מזכר טכני בונה מרכב 002

שמן מתאים עבור גיר (תיבת הילוכים חדשה) G33

| גיר קודם | גיר חדש G33 |

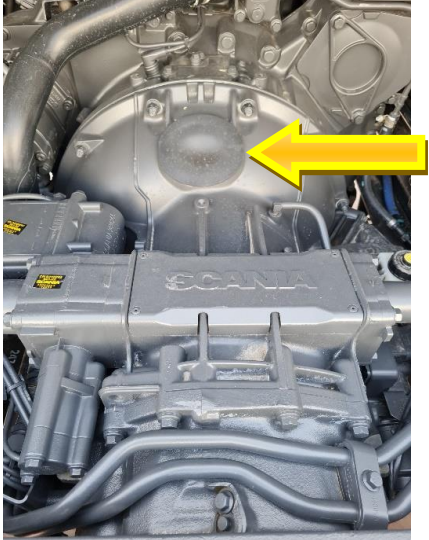
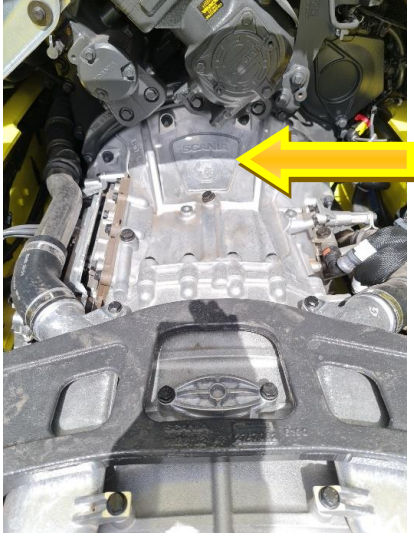
1. סקניה השיקה תיבת הילוכים חדשה בשם G33.
2. בתיבת הילוכים זו יש להשתמש אך ורק בשמן מסוג 75w80 MTF GP (דלקול)
- 2.1. או שמן תואם לסעיף 2 במידה ואושר בכתב על ידי המחלקה הטכנית.
3. אין להשתמש בשמן המוכר מהגיר הקודם.
4. כתמיד, יש לוודא כמות שמן לאחר פתיחת מכסה PTO.
5. להלן טבלת זיהוי גיר חדש / גיר קודם:

| גיר קודם | גיר חדש G33 |
|---|--|
| גוף אפור - (בצבע המנוע) פקק גומי בחלק הקדמי | גוף כסוף – סמל סקניה מוטבע בחלק קדמי |
